主要な変更内容②

河川堤防との整合を図った区域の変更・追加

主要な変更内容③-1
ICの接続構造に係る区域の追加

○標準横断図(犀川との並走区間)

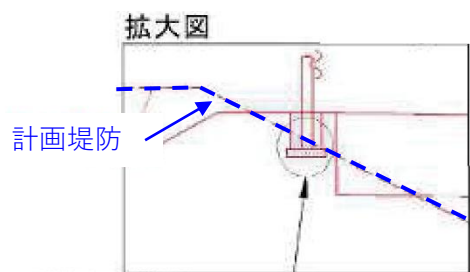
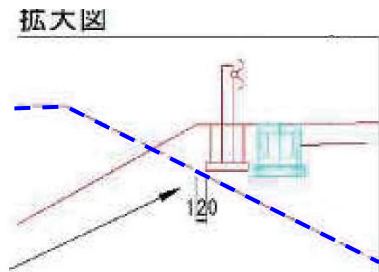
NG例：計画堤防内に道路構造が入る

河川側に道路計画を寄せすぎると計画堤防内に道路構造が入る

OK例：計画堤防内に道路構造が入らない

極力河川側に寄せつつ、計画堤防内に道路構造が入らないよう計画

<工作物設置許可基準 (H6.9、最終改定H14.7) >
 ・道路付属物の基礎は計画堤防内に設置しないことを基本とするものとする。

(2) 犀川右岸(安曇野北IC～明科IC)イメージ図

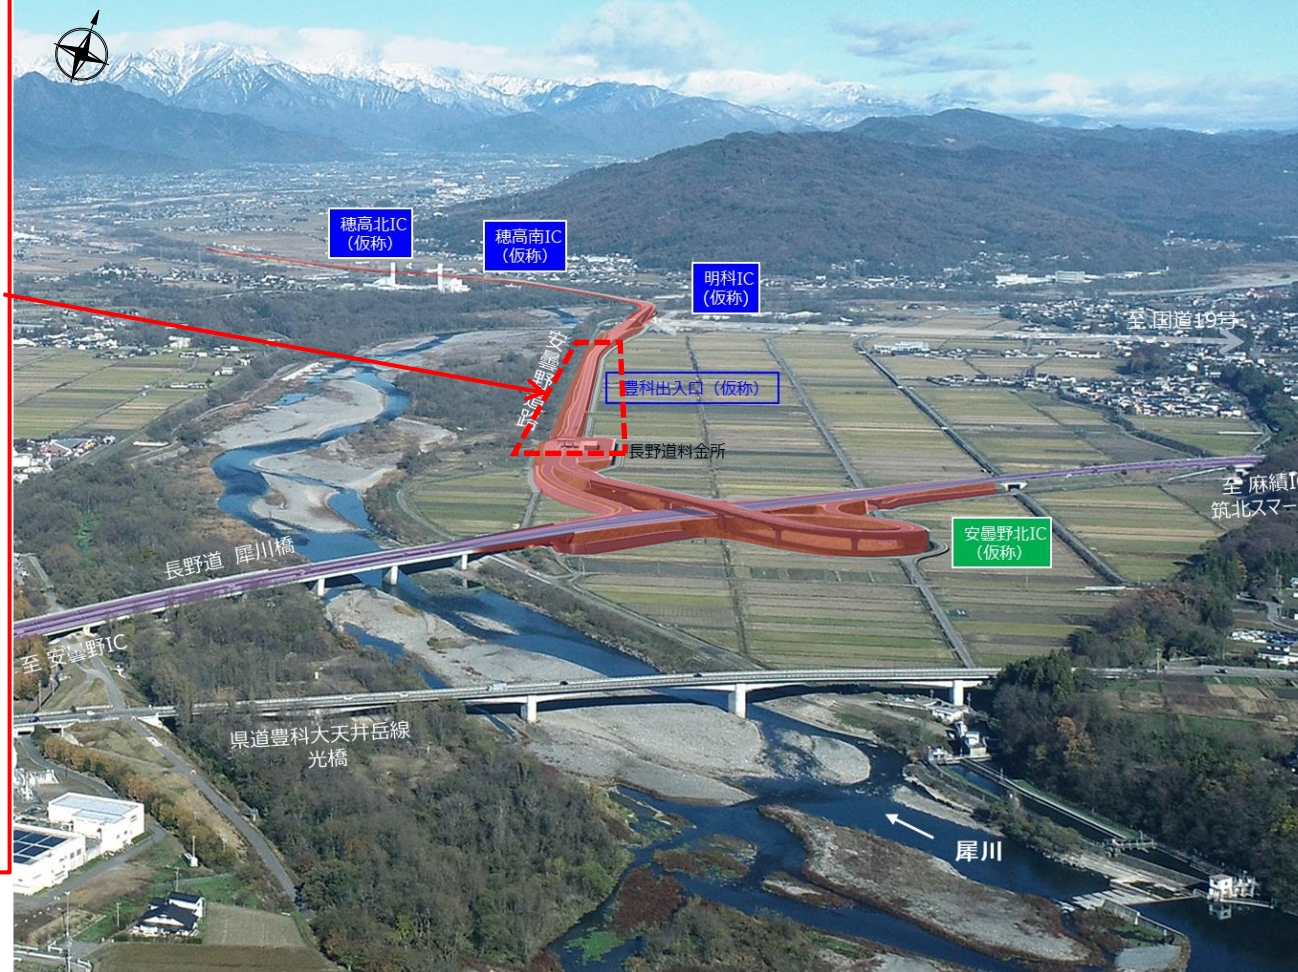
【変更内容】

<当初決定>

- ・周辺農地への影響を最小限とするため、犀川の計画堤防位置を考慮した上で、犀川右岸堤防に極力寄せた計画

<今回変更>

- ・事業者において、詳細な現地測量成果をもとに計画堤防位置を確認し、河川管理者と協議した結果、計画堤防内に道路構造が入らない位置へ線形の変更が必要となり、当該線形に合わせた道路法面の区域を追加

<変更の妥当性>

- ・犀川の計画堤防に影響しない形で、犀川右岸堤防に極力寄せた計画となっている
- ・上記を踏まえた道路構造について、河川管理者の了解を得ている

} 妥当と判断

(4)高瀬川右岸 (穂高南IC～穂高北IC) イメージ図

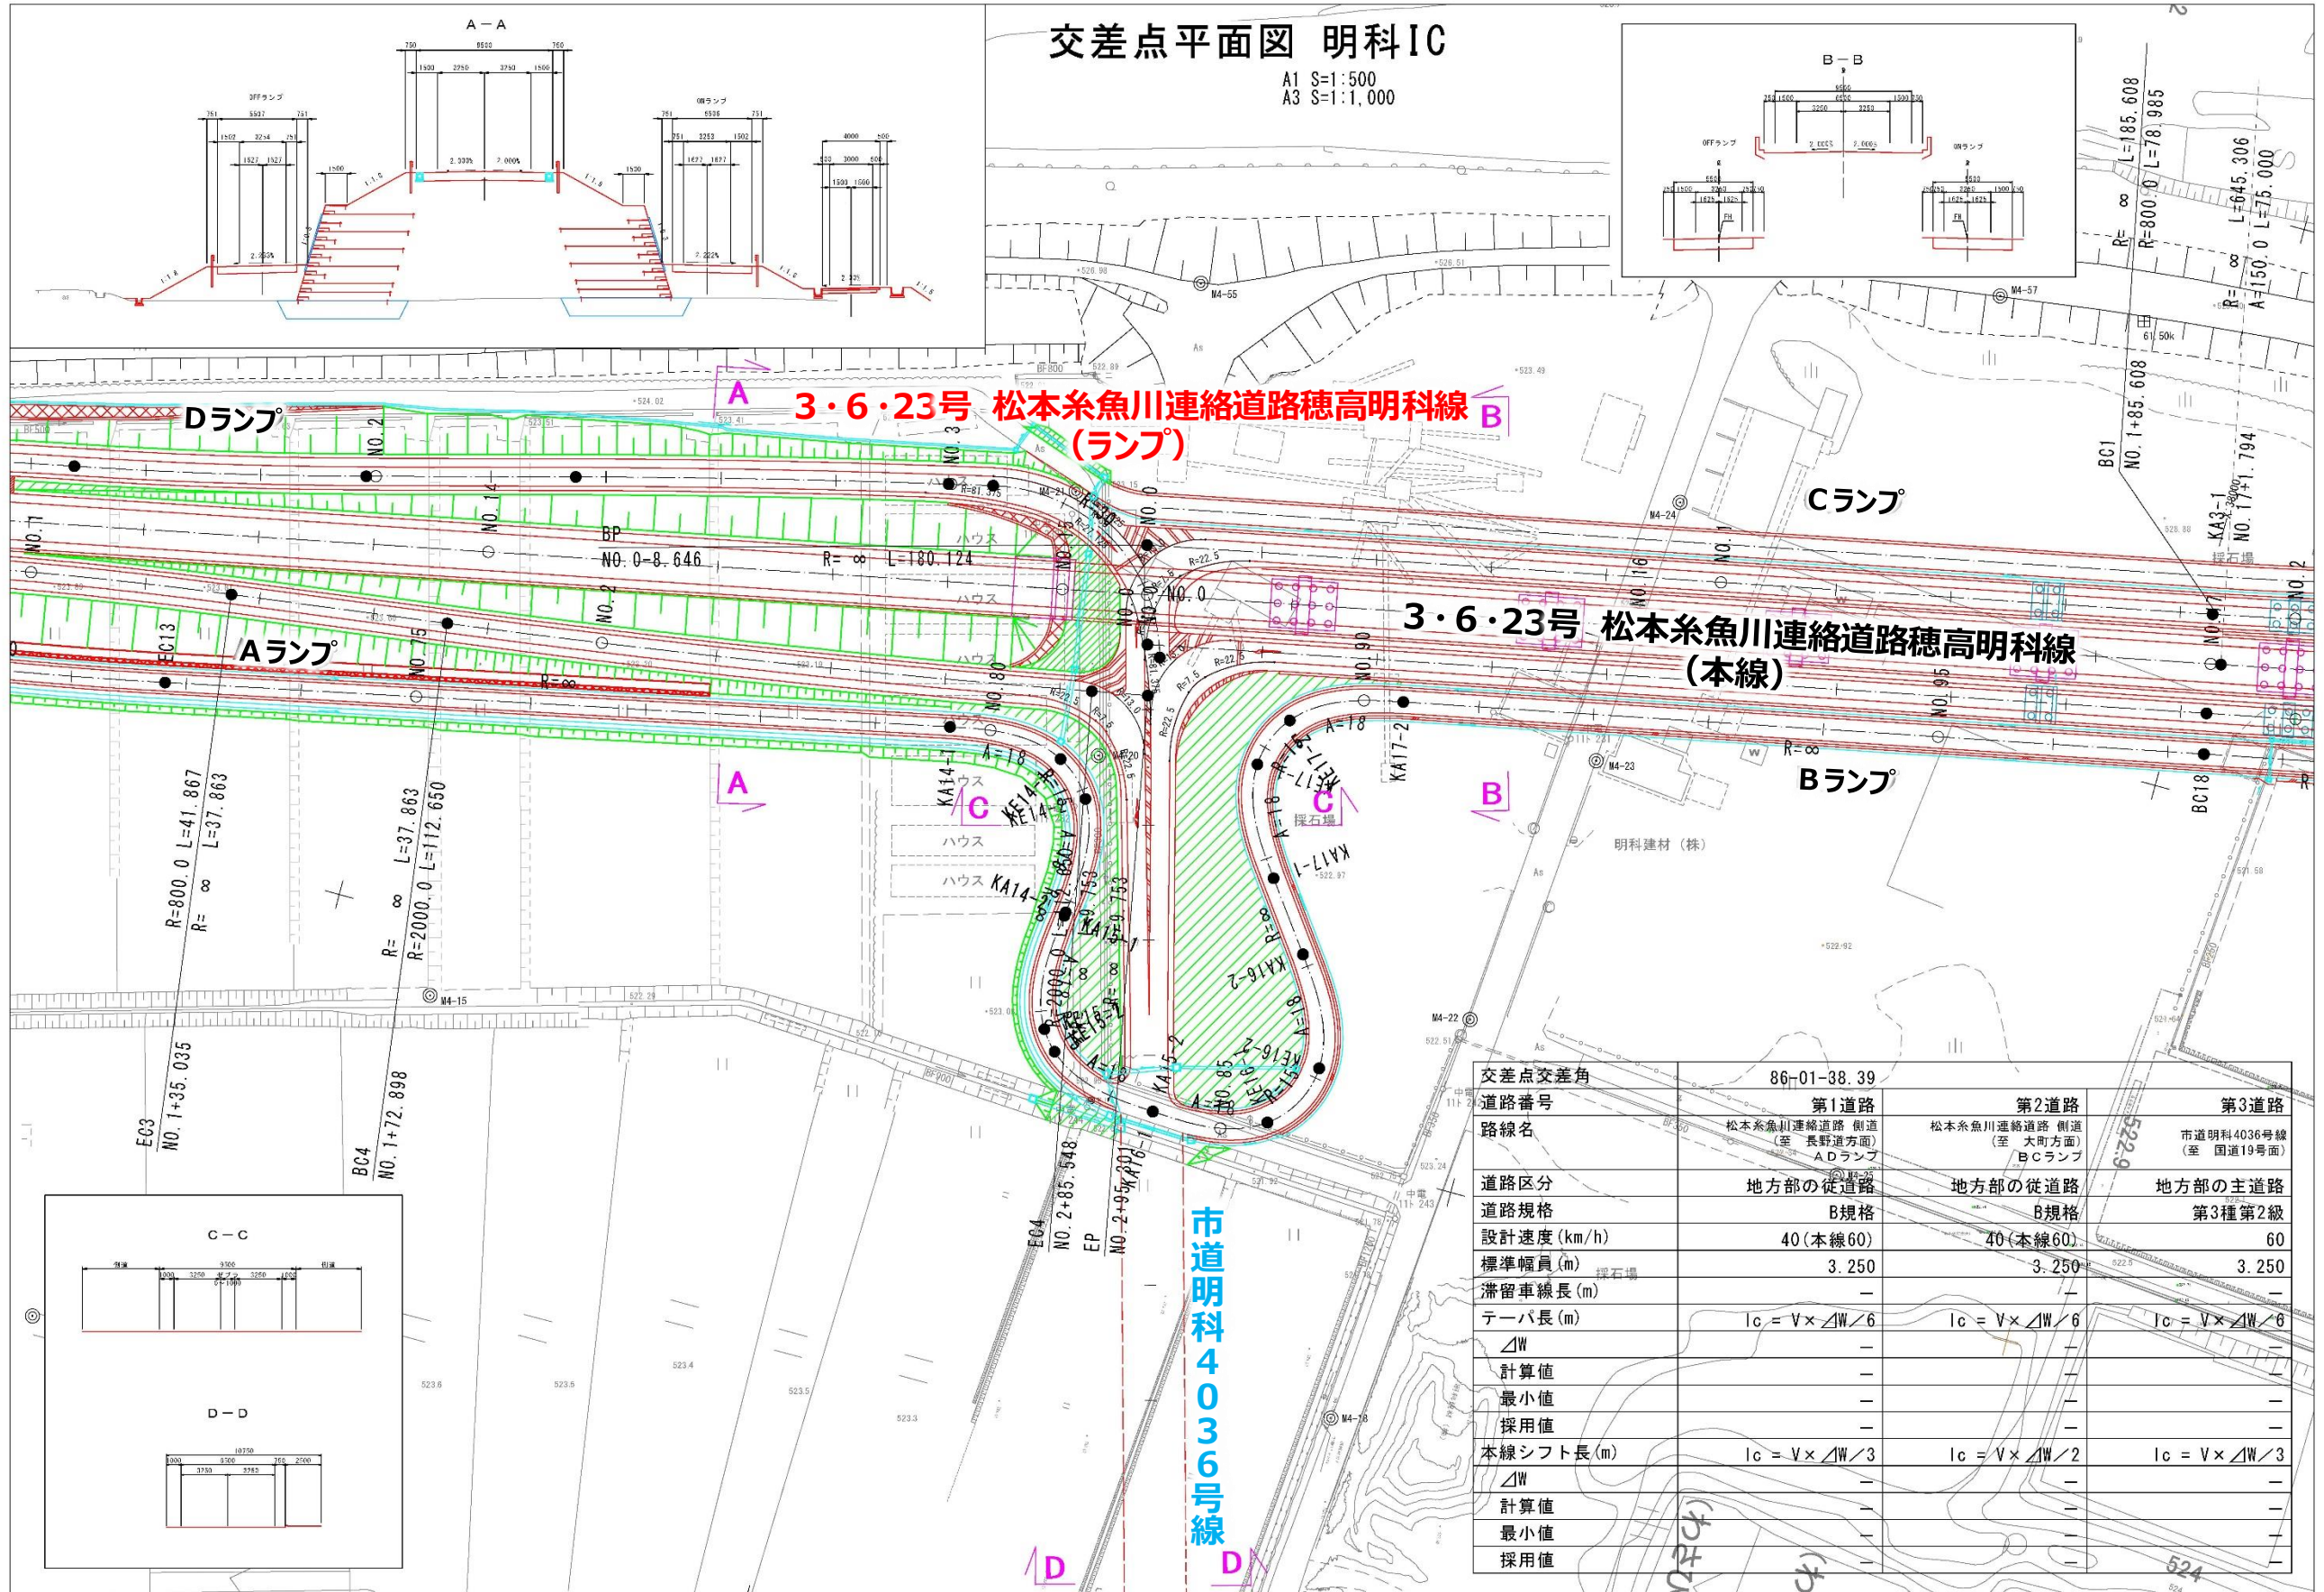
【変更内容】

<当初決定>

- ・道路の本線部の幅員分の区域のみ決定 (沿線の各地域と本道路とのアクセス確保のため、参考で計画を提示)

<今回変更>

- ・詳細な設計のもと、道路構造の詳細が定まったため、一般道への接続施設の整備に必要な区域を追加

<変更の妥当性>

- ・安曇野IC周辺や国道147号における慢性的な交通渋滞の解消に寄与する
- ・道路構造令に基づき適切に設計された交差点形状により、公安委員会の了解も得られている
- ・接続先の一般道 (県道、市道) は2車線で整備済み又は整備することが確実であり、広域交通を処理するうえで適切な交通容量を備えている

妥当と判断

安曇橋南交差点平面図
S=1:500

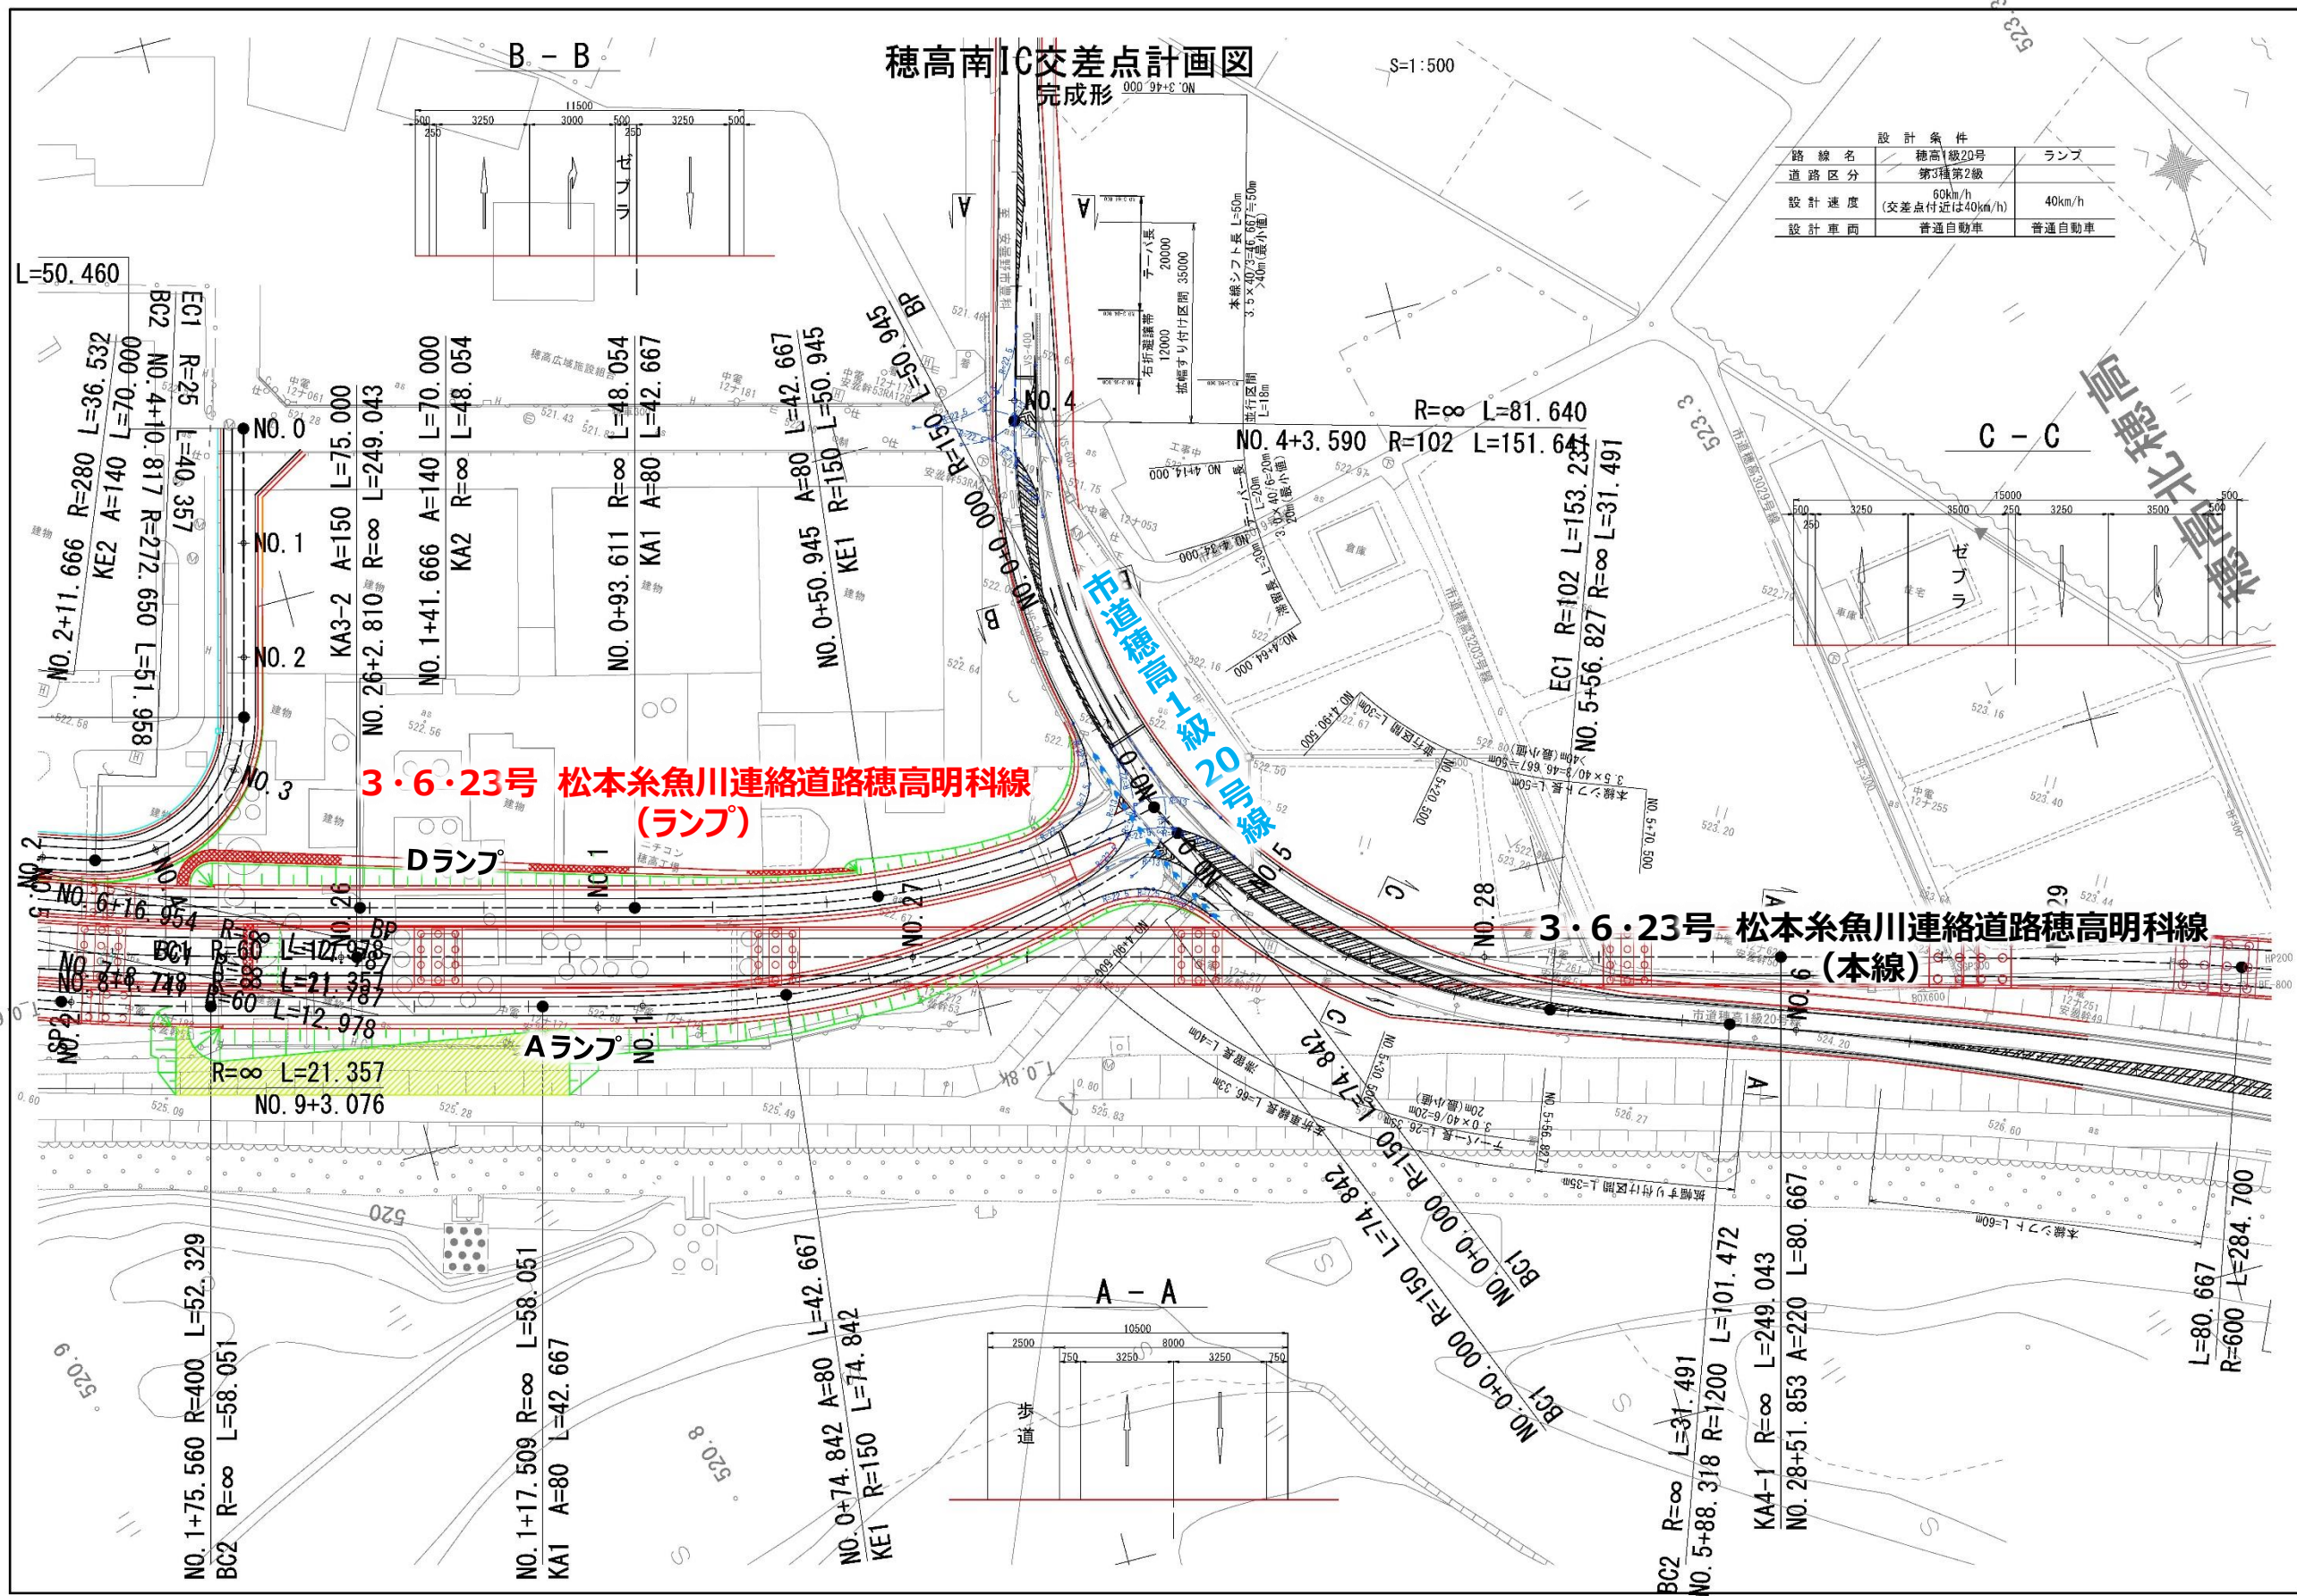
構造規格	第3種2線	交通量	観測 2018年 11,535台/24h
計画標準	一般部	W=2.50+0.75+3.25 +3.25+0.75+2.50+13.00m	計画 2038年 10,335台/24h
	交差点部	W=2.50+0.75+3.25+5.00 +3.25+0.75+2.50+10.00m	
設計速度	40 km/h	工種	道路改築工事
最小半径	100 m	縦断勾配	最急4.3% 最緩0.1%
勾配	横断 2.0 縦断 0.26~4.32 %	幅員	標準部 0.50+5.50+0.50+5.50m 交差点部 0.50+4.70+0.50+7.70m
地質	礫混じり砂	況	路面 アスファルト
